- Gegenstand:** Verstärkung der Führungsbleche am Höhenruder-
antriebsbeschlag.
- Anlaß:** Bei unsachgemäßer Montage des Höhenleitwerks sind
Beschädigungen an den Führungsblechen für den
Höhenruderantriebsbolzen aufgetreten. Nach
Beschädigung eines Führungsbleches ist eine Fehl-
montage des Höhenleitwerks und damit Verlust der
Höhensteuerwirkung möglich.

GLASFLÜGEL
ING. E. HÄNLE
7311 SCHLATTSTALL

TECHNISCHE MITTEILUNG
TECHNICAL NOTE

201-20
Nr. 205-6
206-1, 301-30

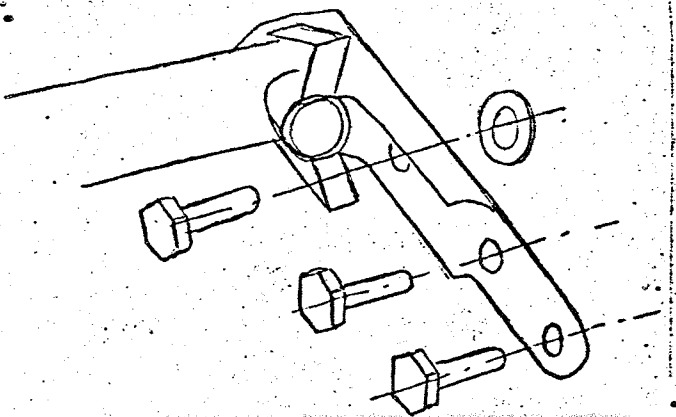
4. Die beiden Führungsbleche des Höhenruder-
antriebsbeschlages sind durch Anschweißen von
2 Blechen lt. nachstehender Zeichnung zu
verstärken (s. S. 2):

Blech aus 1.7214.4 oder 1.7734.4, Schweißzusatzwerkstoff 1.7734.2 oder 1.7324.0, Schweißverfahren WIG.

Nach Ausbau des Höhenruderantriebsbeschlags ist in das Aufnahmerohr für den Höhenruderantriebsbolzen ein Bolzen 10 mm ϕ einzuführen, um zu verhindern, dass sich die Bohrung beim Schweißen verzieht. Dieser Bolzen soll sich von Hand einschieben lassen und wird erst nach dem Abkühlen des Werkstückes wieder herausgenommen. Anschließende Grundierung (empfohlen Einkomponenten-Primer B 1742 der Lackfabrik Bäder) und Nitrolackierung.
